Relazione Tecnica sulle Condizioni Strutturali-Impiantistiche-Gestionali (D.Lgs. 81/08 e s.m.i.)

Relazione di conformità riguardante le condizioni di salute e sicurezza negli ambienti di lavoro (D.Lgs. 81/08 e s.m.i.)

Circolo Didattico Statale "Don Lorenzo Milani" – Sede Centrale

SOPRALLUOGO DEL 18/11/2021

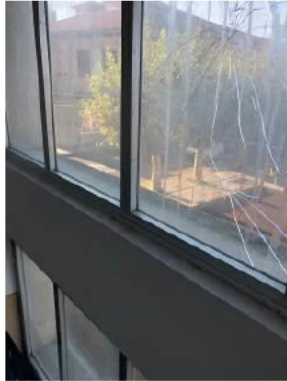
ID. AREA	F.A	PRIORITÀ	<input type="checkbox"/> P1	<input checked="" type="checkbox"/> P2	<input type="checkbox"/> P3	<input type="checkbox"/> P4
<b>MA 07</b>	<b>RIFERIMENTO PLANIMETRICO</b>	Piano 1: Corridoio				
<b>NON CONFORMITÀ</b>	Vetri rotti.					
<b>MISURE TRANSITORIE DA ATTUARE</b>	Apporre pellicola adesiva sulla superficie vitrea onde evitare il contatto diretto con le parti frantumate.					
<b>MISURE DA PIANIFICARE</b>	Provvedere alla sostituzione del vetro con uno di tipo antinfortunistico.					
<b>INTERVENTO</b>			<b>MISURA ATTUATA</b>			
<input type="checkbox"/> Eseguito in data _____			<input type="checkbox"/> Transitoria		<input type="checkbox"/> Definitiva	
<input type="checkbox"/> Non Eseguito			<input type="checkbox"/> Altro:			
<b>Note:</b>
